Cilindarske košuljice OM 457 Euro 4

Promena sedišta košuljice i zaptivanja

Vozilo	Motor	Kolbenschmidt br.
Mercedes-Benz Euro 4; godina proizvodnje 1998 →	OM 457.948/950-954/957/959/961/964-969/973/974/976/977/980/981	89 867 110

Sl. 1

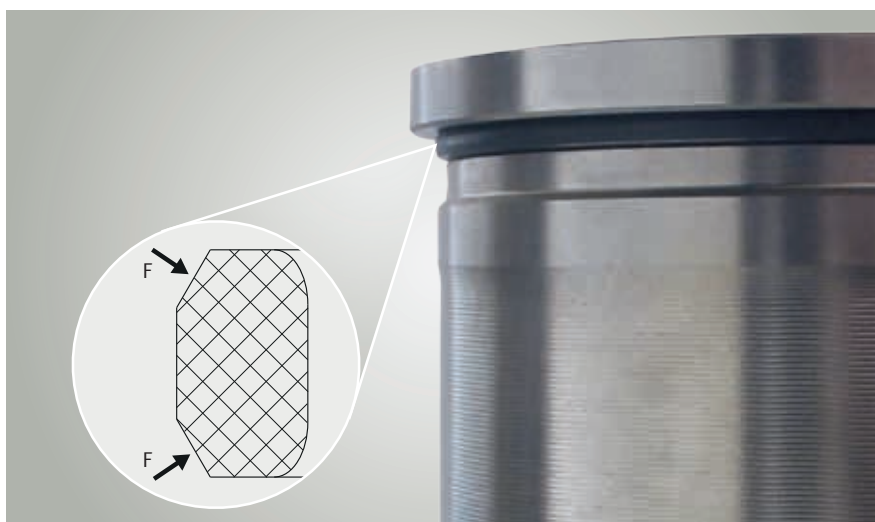
Nova verzija cilindarske košuljice ispod sedišta venca košuljice ima žleb za dodatni zaptivni prsten (Sl. 1).

Obratite pažnju na položaj ugradnje zaptivnog prstena. Obe kosine zaptivnog prstena (F) moraju biti okrenute prema spolja.
